Projet Éoliennes Belle-Rivière

Étude d'impact sur l'environnement Volume 4

FÉVRIER 2014

WSP. 2014. Projet Éoliennes Belle-Rivière. *Étude d'impact sur l'environnement. Complément au document Réponses aux questions et commentaires – Série 1.* Rapport de WSP à Éolienne Belle-Rivière Société en commandite. 4 p. et annexes.

Carte 24-1
Observations d'espèces fauniques à statut particulier
dans la zone d'étude ou à proximité

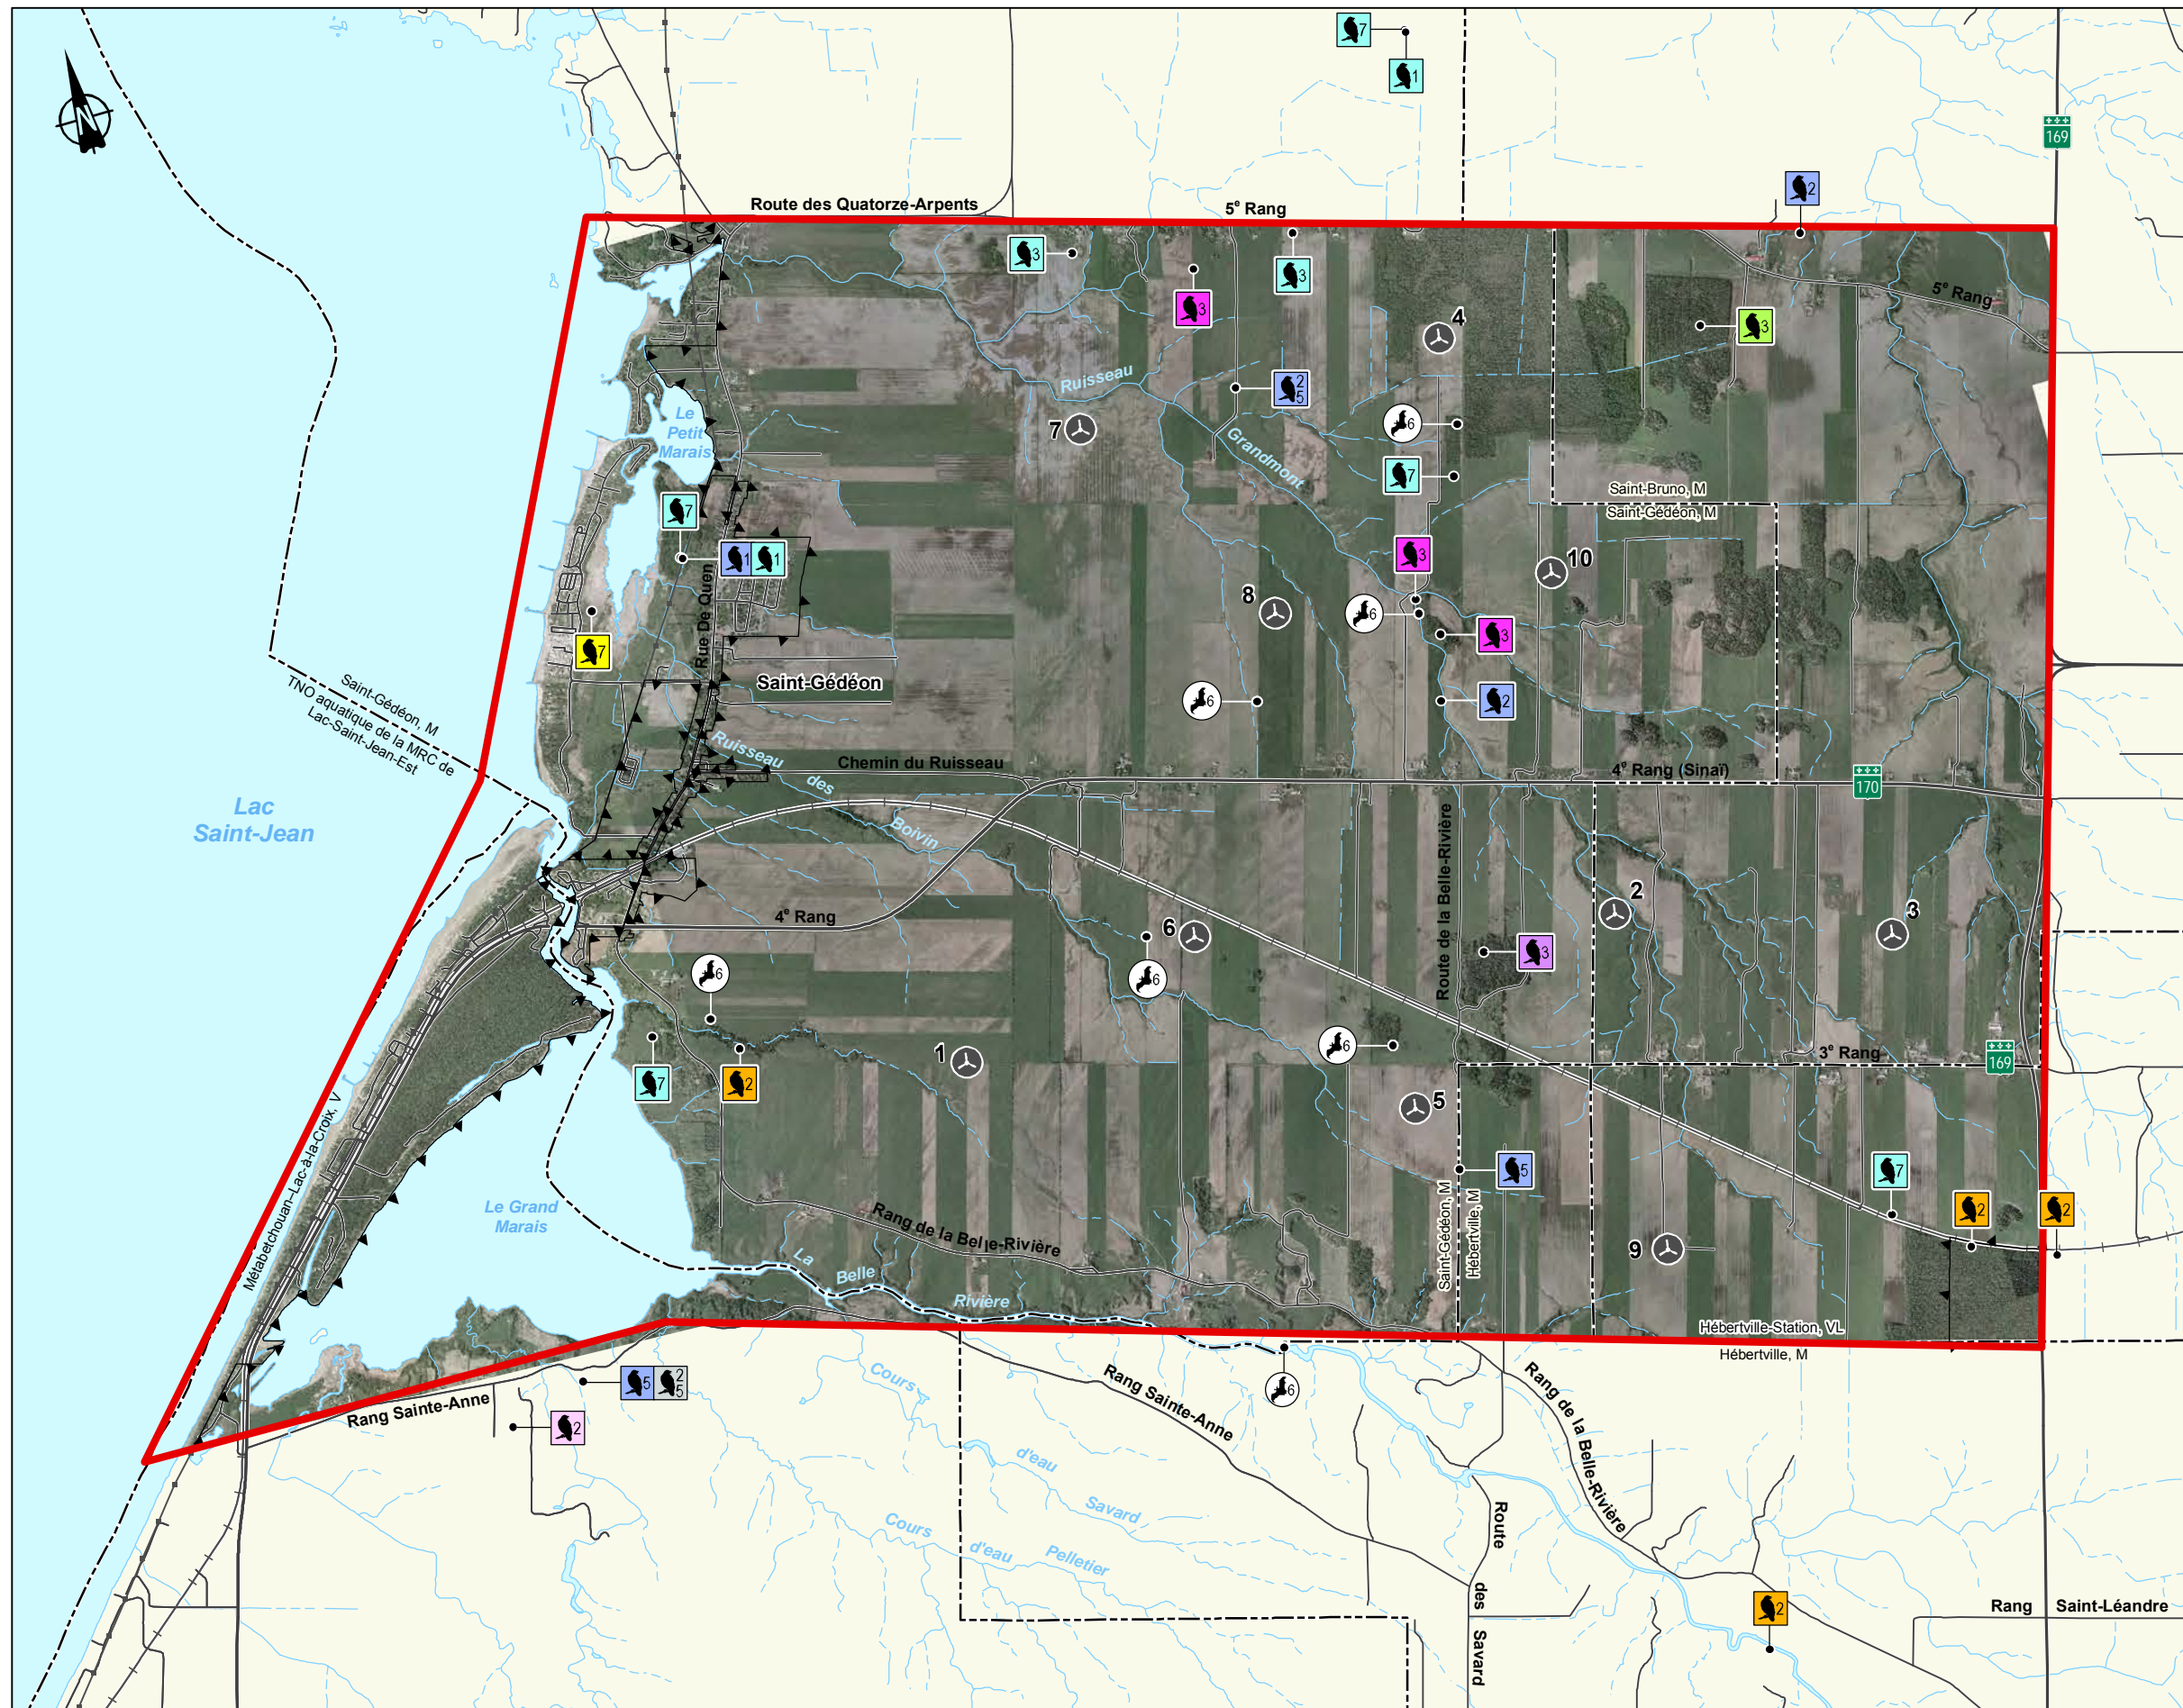
QC-24 Pour les espèces à statut particulier, il serait opportun de les répertorier sur une carte lorsque des renseignements précis sur des lieux de nidification ou autres sont disponibles pour la zone d'étude.

Vous trouverez à l'annexe 1 une carte de l'ensemble des observations d'espèces fauniques à statut particulier recensées dans la zone d'étude ou à proximité durant les inventaires réalisés dans le cadre de ce projet (DESSAU-NUTSHIMIT, 2008; GENIVAR, 2013) ou tirées de banques de données existantes telles que celles du CDPNQ et de SOS-POP. Il est à noter que la carte compile l'ensemble des observations, et présente les emplacements d'éoliennes proposés.

Figure 10: Section transversale du lien micro-onde Digicom Alma à Digicom Mont Isidore Ratte à proximité de l'emplacement prévue pour l'éolienne 7 dans la version révisée du scénario B (7 janvier 2014)

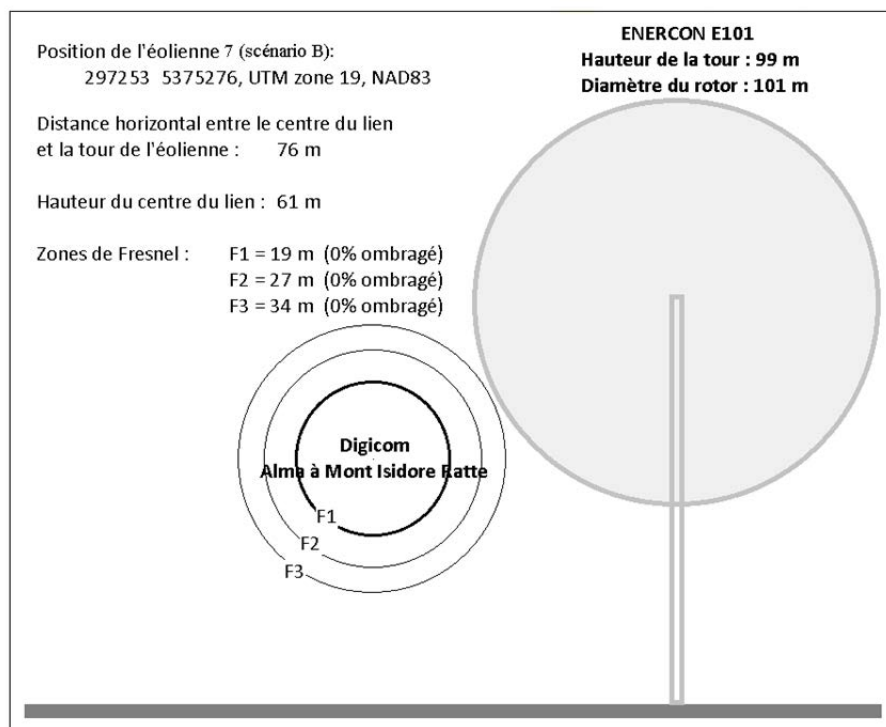
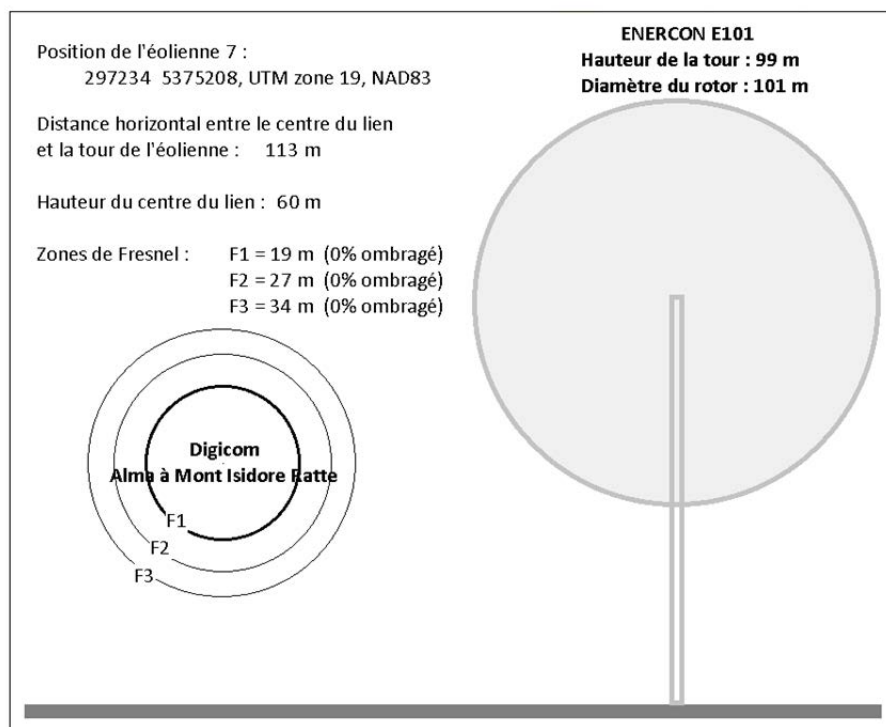
QC-36 Est-ce que l'analyse menée pour évaluer plus en détail l'impact du projet sur le réseau de Digicom est terminée? Si oui, quelles sont ses conclusions? Si elle n'est pas terminée, quand allez-vous nous fournir ses conclusions?

Une requête dans la base de données du LTAF a permis de répertorier plus que 4900 fréquences enregistrées à l'intérieur d'une zone de 100 km de rayon. Basé sur le schéma d'implantation proposé, certains emplacements prévus pour les éoliennes croisent les zones de consultation pour quatre liens micro-ondes (où seulement deux sont enregistrés dans la base de données LTAF). En conséquence, une étude complémentaire a été effectuée afin d'étudier davantage le risque de brouillage électromagnétique au niveau des quatre liens micro-ondes concernés (Bell Aliant et Digicom) et des systèmes point à multipoint de Digicom à proximité de la zone d'étude. À partir des analyses à l'Annexe D, le scénario A engendre un risque élevé de brouillage électromagnétique du lien micro-onde Bell Aliant CGD783 à Bell Aliant XJQ748 avec les éoliennes 4 et 8 ainsi qu'un risque potentielle de brouillage électromagnétique du lien micro-onde Bell Aliant CGD783 à Bell Aliant VDJ923 avec l'éolienne 7 et du lien micro-onde de Digicom Alma à Digicom Lac-à-la-croix avec l'éolienne 4. Pour le scénario B, le lien micro-onde Bell Aliant CGD783 à Bell Aliant VDJ923 passe à proximité de l'éolienne 10 et le lien micro-onde de Digicom Alma à Digicom Mont Isidore Ratte passe très près de l'éolienne 7.

À la suite de la réception des résultats de l'analyse sur le réseau de Digicom, le promoteur a effectué un léger déplacement de l'éolienne n°7 afin de réduire davantage les risques d'interférence. Toutefois, ce déplacement de seulement 70 m, ne modifie aucunement l'analyse des impacts sur le milieu.

Le déplacement de l'éolienne 7 avait pour but d'éviter le risque potentiel d'interférence avec le lien micro-onde de Digicom Alma à Digicom Mont Isidore Ratte. Le résultat du déplacement de l'éolienne 7 peut être observé à la Figure 10 où cette dernière peut être comparée au résultat de l'emplacement antérieur à la Figure 8. Les ajustements apportés au scénario B n'engendrent pas des interférences supplémentaires.
